AUTOMOBILES  
**CITROËN**  
DIVISION TECHNIQUE APRÈS-VENTE

**NOTE  
D'INFORMATION**

**N° 205** 89-D

**D. SUPER**

**SOLEX 28-36 SFIF**

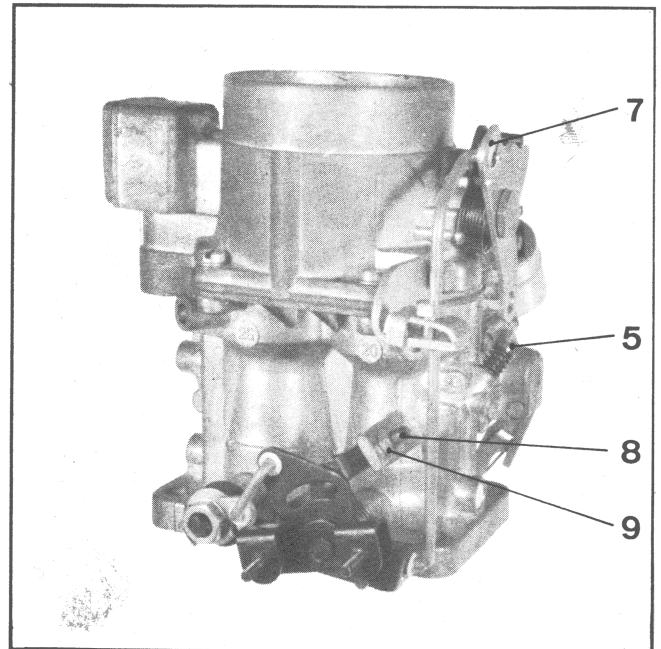
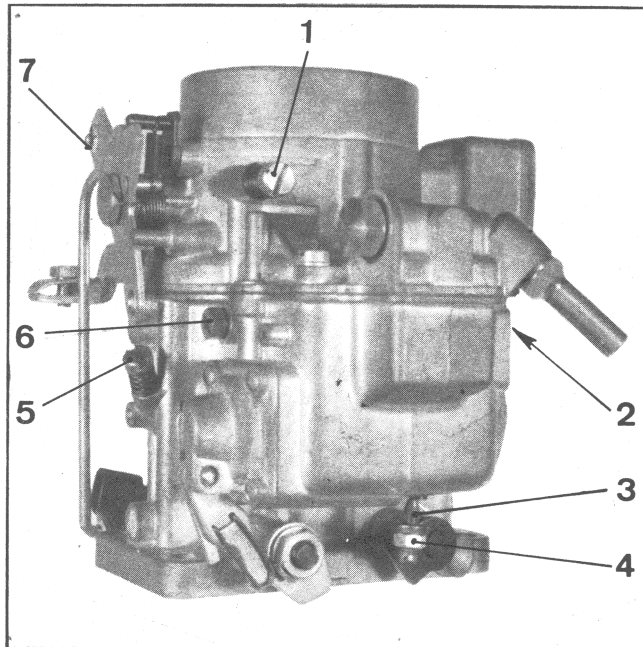
Il est possible de constater, sur certains véhicules de ce type dont le moteur est équipé d'un carburateur SOLEX 28-36 SFIF repères 26 ou 26-1, les incidents de fonctionnement suivants :

Ralenti instable

Fumée noire à l'échappement

NOTA : L'émission de fumée noire à l'échappement provient généralement d'une trop grande ouverture fixe du papillon du deuxième corps.

#### 1°) Réglage de la vis (8) de butée de papillon du premier corps.

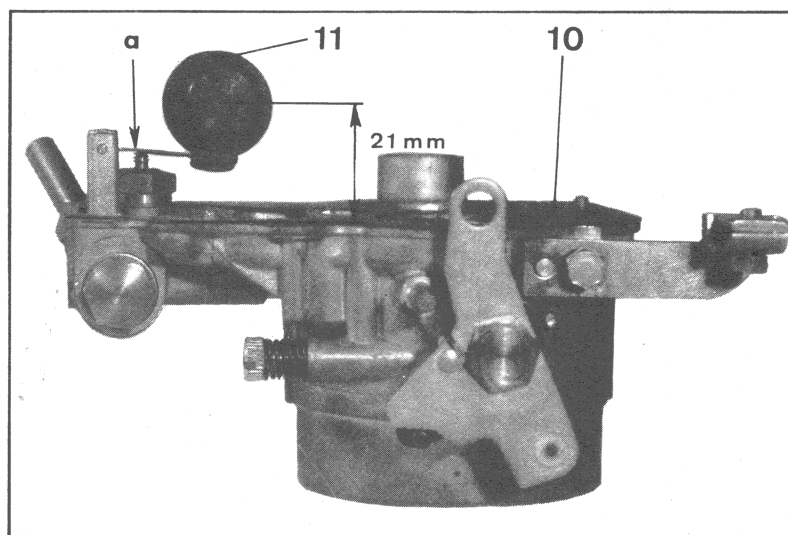
Repérer la position de cette vis avant de vérifier son réglage.

- a) Desserrer le contre-écrou (9), et dévisser la vis (8) jusqu'à obtenir « à la main » la fermeture complète du papillon.
- b) Approcher la vis (8) au contact du levier.
- c) Visser la vis (8) pour la remettre à son repère d'origine. Il doit y avoir trois quarts de tour environ; sinon la visser de **trois quarts de tour**. Serrer le contre-écrou (9).
